OGGETTO: OSSERVAZIONI al progetto di variante in ottemperanza alla prescrizione n.235 della delibera CIPE 19/2015 della nuova linea ferroviaria Torino Lione -sezione internazionale- parte comune italo-francese sezione transfrontaliera -parte territorio italiano ,ubicato nei Comuni di Chiomonte,Giaglione,Salbertrand e Venaus e presentato dalla società Tunnel Euralpin Lyon Turin S.a.S. ai sensi degli art.166 e seguenti del D.Lgs 163/2006 ,come richiamato dal c.5 dell'art.169 del D.Lgs.163/06 (ai sensi della delibera ANAC n.924 del 7/9/2016) e 183 e seguenti del D.Lgs.163/2006.

Progetto di variante in ottemperanza alla prescrizione n. 235 della Delibera CIPE 19/2015 della nuova linea ferroviaria Torino Lione - Sezione Internazionale - Parte Comune Italo - Francese - Sezione Transfrontaliera - Parte in territorio Italiano, ubicato nei Comuni di Chiomonte, Giaglione, Salbertrand e Venas della Città Metropolitana di Torino, presentato dalla società Tunnel Euralpin Lyon Turin S.a.S. ai sensi degli articoli 166 (e seguenti) del Dlgs 163/2006, come richiamato dal comma 5 dell'art. 169 del Dlgs 163/06 (ai sensi della Delibera ANAC n. 924 del 7/9/2016) e 183 e seguenti del Dlgs 163/2006, med

PRV C3B 0124 [dettaglio]

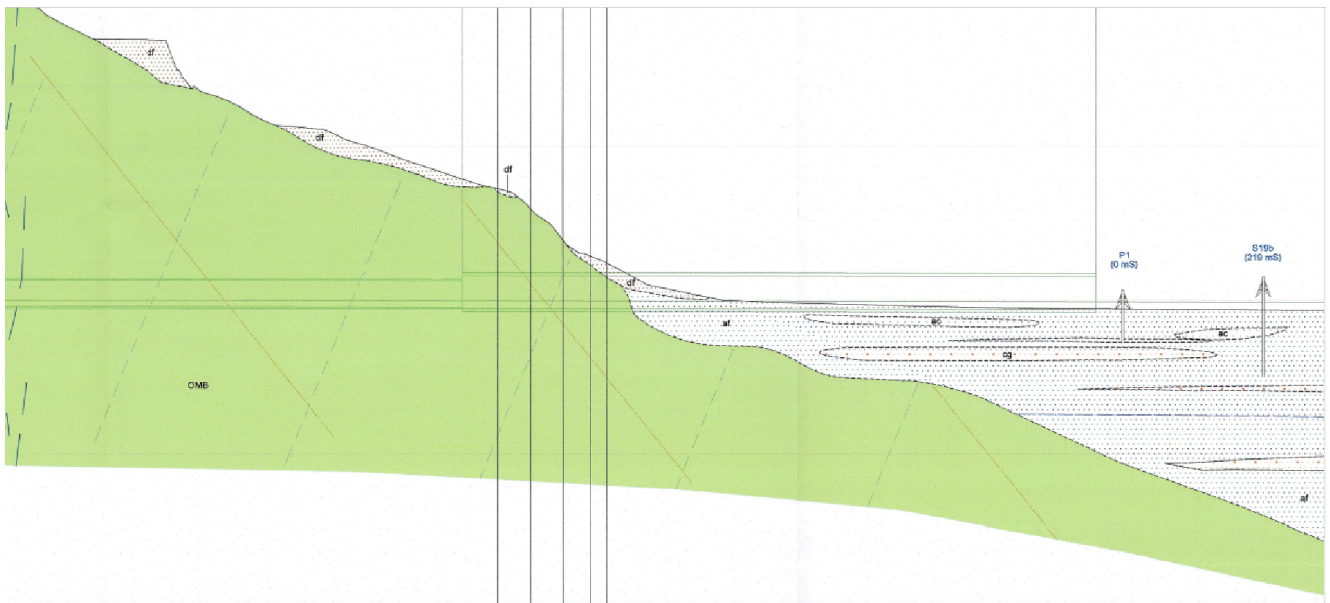
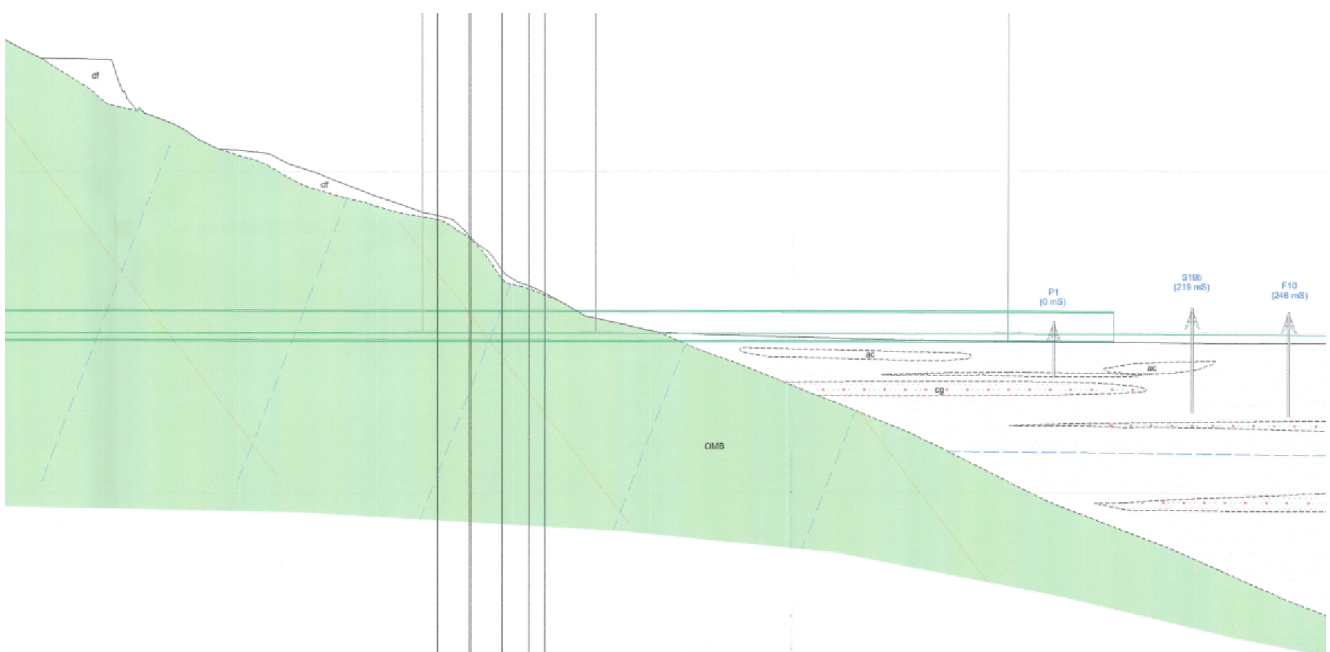
Il documento citato PRV C3B 0124 “Tunnel di base - Tratta Mompantero – Profilo geologico di dettaglio”, ha subito una modifica rispetto al corrispondente documento del Progetto Definitivo approvato con Delibera CIPE 19/2015:

Il profilo geologico risulta mutato proprio in corrispondenza dell'imbocco del tunnel di base, evidenziando, curiosamente, una pronunciata curva dell'unità composta da prasiniti e scisti prasinitici (in cui si prevedono presenze ubiquitarie di materiale amiantifero), proprio in corrispondenza dell'uscita del tunnel. Questo profilo geologico, diverso da quello previsto nel progetto definitivo, consente di scavare tutta la quota di materiale contenente amianto con la TBM, e non prevederne quota alcuna per lo scavo effettuato per la realizzazione delle opere d'imbocco. Non è riportato, nei documenti visionati, quali studi abbiano portato a modificare il profilo geologico anche alla luce della già citata affermazione per cui “non si è potuto eseguire sondaggi dalla superficie”.

Progetto di Variante | trasporti totali con camion

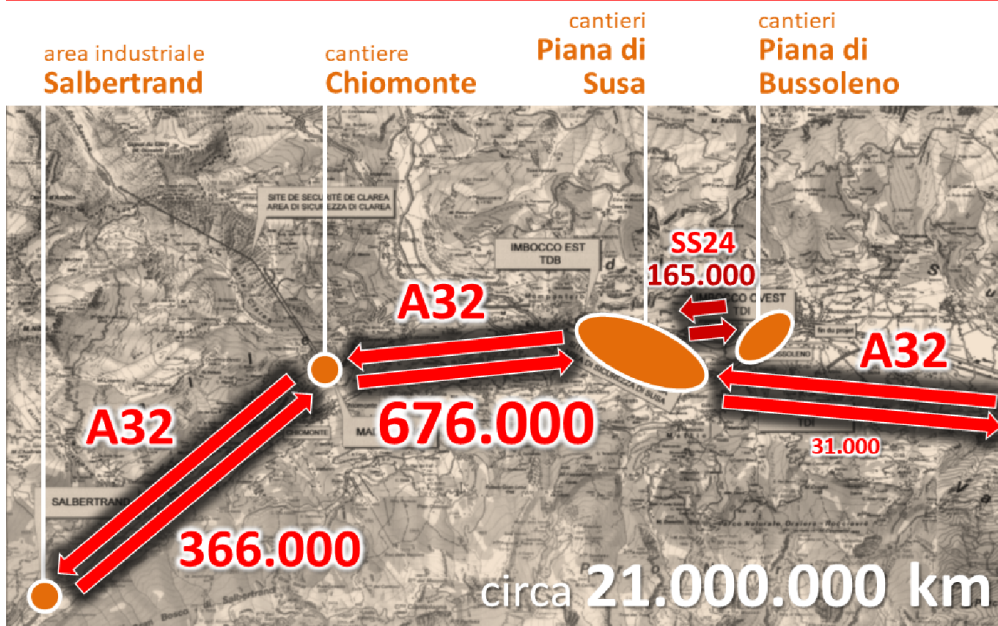
In particolare si evidenzia il fatto che i transiti nella tratta 2 risultino essere molto più elevati di quelli calcolati per la tratta 3. Questo è dovuto al percorso obbligato per tutti i trasferimenti (in entrambi i versi) tra il cantiere Maddalena di Chiomonte e l'area industriale di Salbertrand, a causa delle direzioni obbligate in entrata (per Susa) e uscita (da Susa) imposte dalla configurazione scelta per lo svincolo di cantiere a Chiomonte. A titolo di esempio, nella figura seguente si rappresenta il percorso da effettuare per ciascun viaggio di smarino da Maddalena di Chiomonte a Salbertrand: per ogni viaggio ciascun mezzo è obbligato ad effettuare 4 transiti sulla tratta 2 e 2 transiti sulla tratta 3. Il medesimo percorso (all'inverso) deve essere seguito dai trasferimenti di aggregati e di concii da Salbertrand a Maddalena di Chiomonte.

Progetto di Variante | trasporti smarino da Maddalena

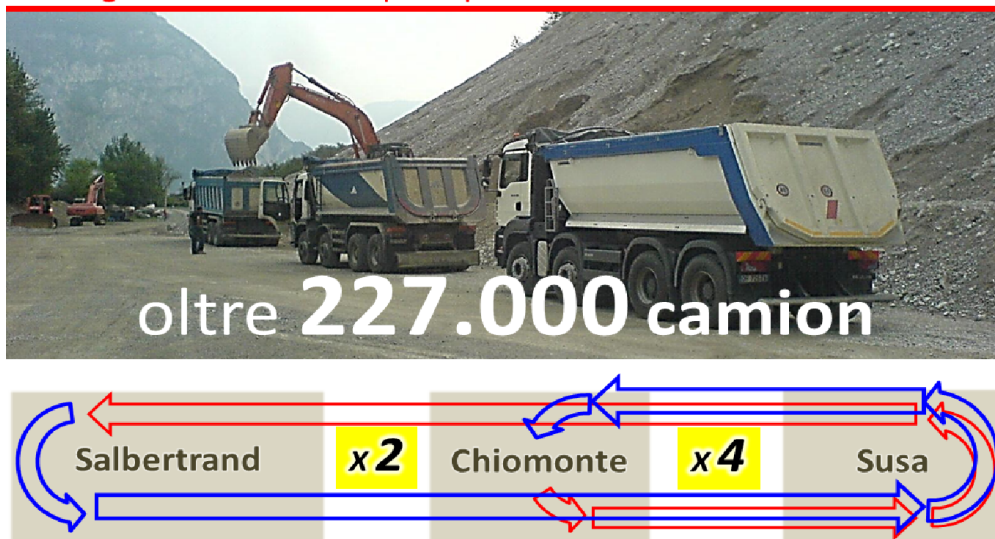
Pertanto, considerato che le tre tipologie sopraelencate individuano la prevalenza di tutti i trasporti previsti, ne risulta che il numero di transiti sulla tratta 2 deve necessariamente risultare pressoché doppio rispetto a quello sulla tratta 3. Ovviamente tale proporzione si mantiene, oltre che per i dati complessivi, anche per ciascun periodo temporale analizzato.

Trasporto su gomma dei materiali (scavo, costruzione)

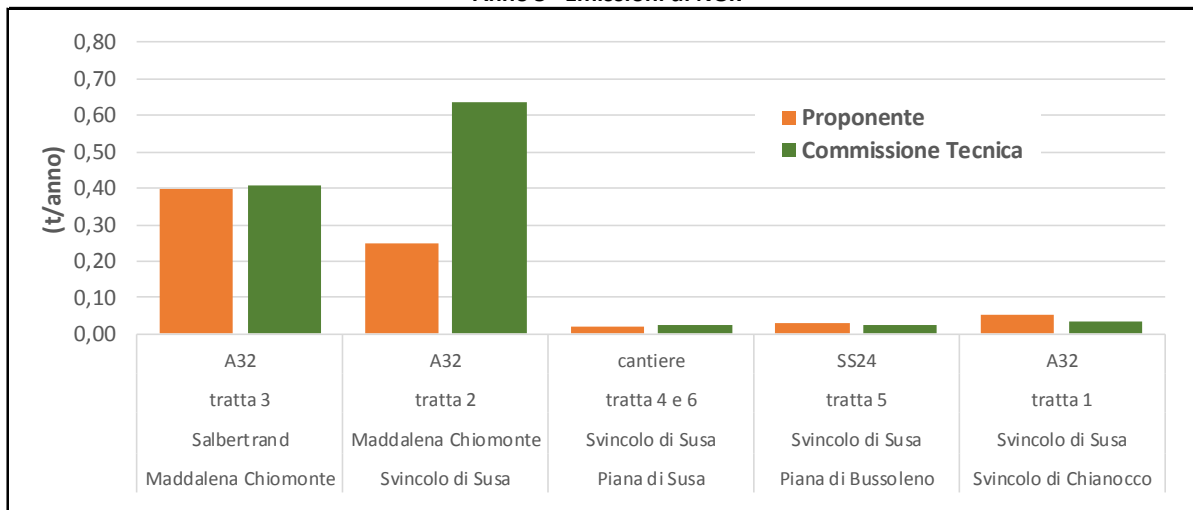
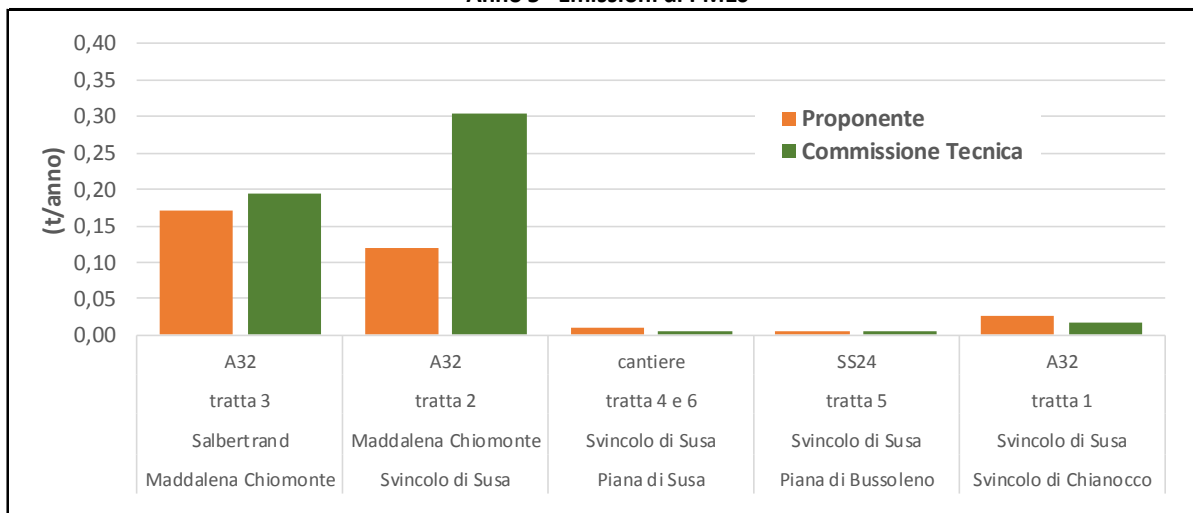
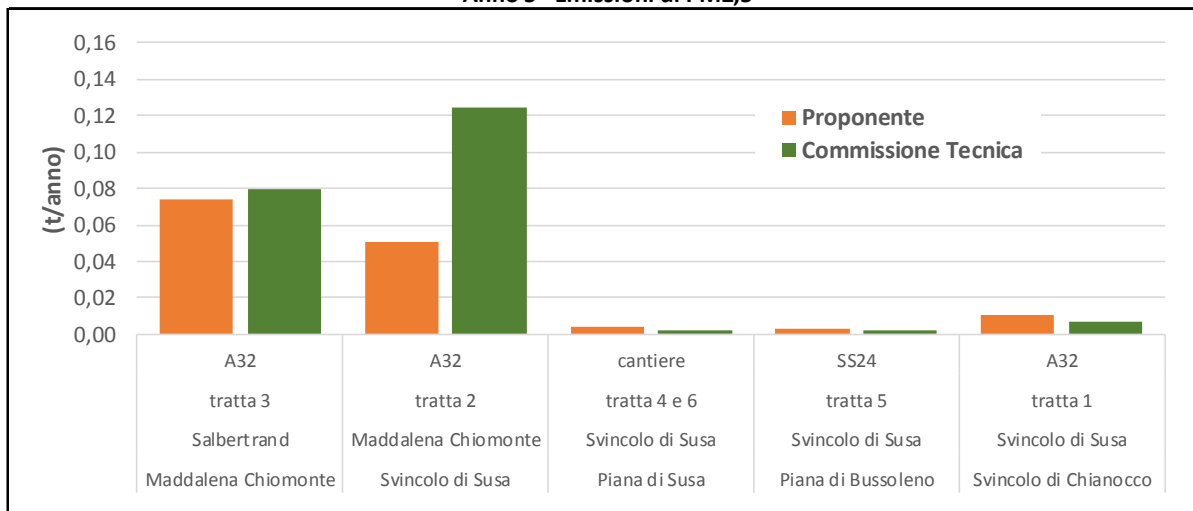
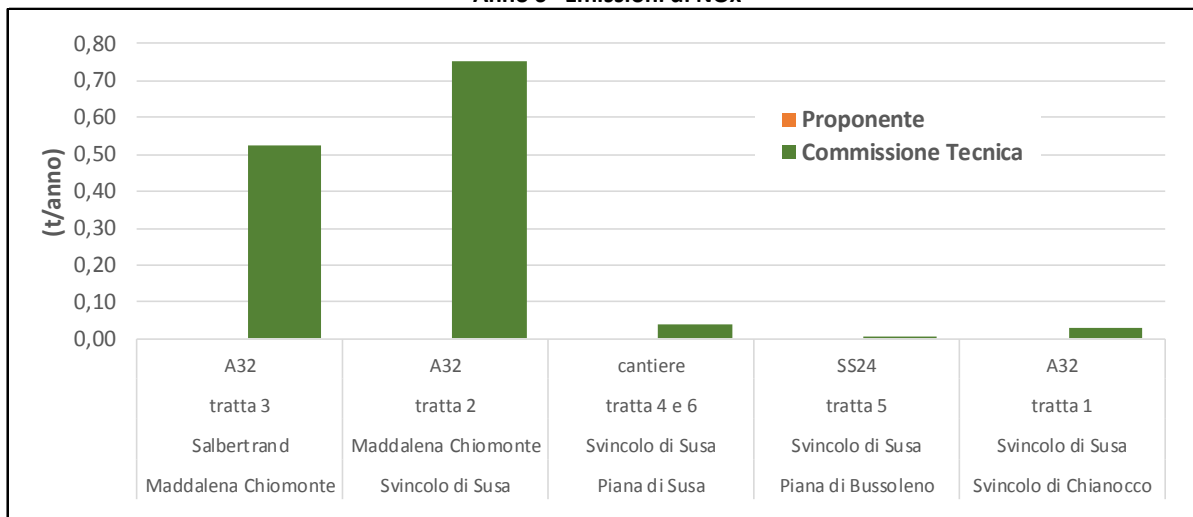
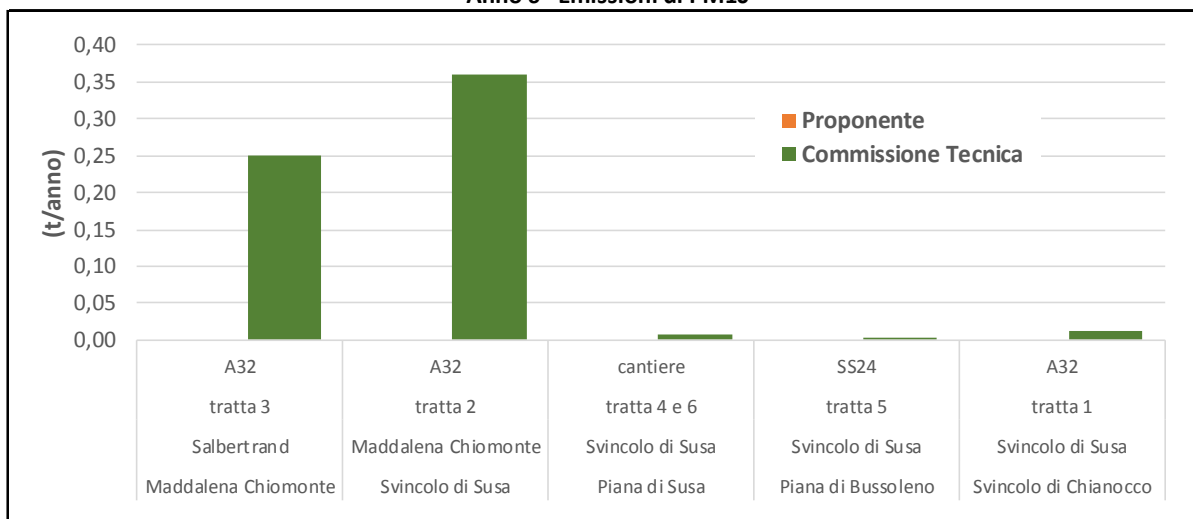
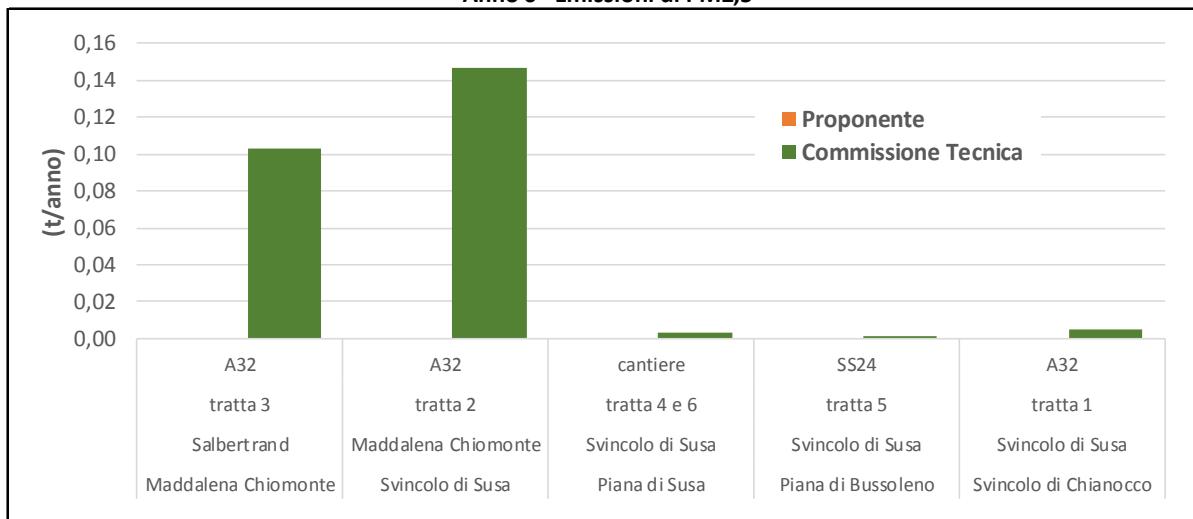
Le 9 figure seguenti mettono a confronto, per ciascun anno esaminato e per ciascuna tratta, i risultati ottenuti con i valori indicati nel SIA TELT.
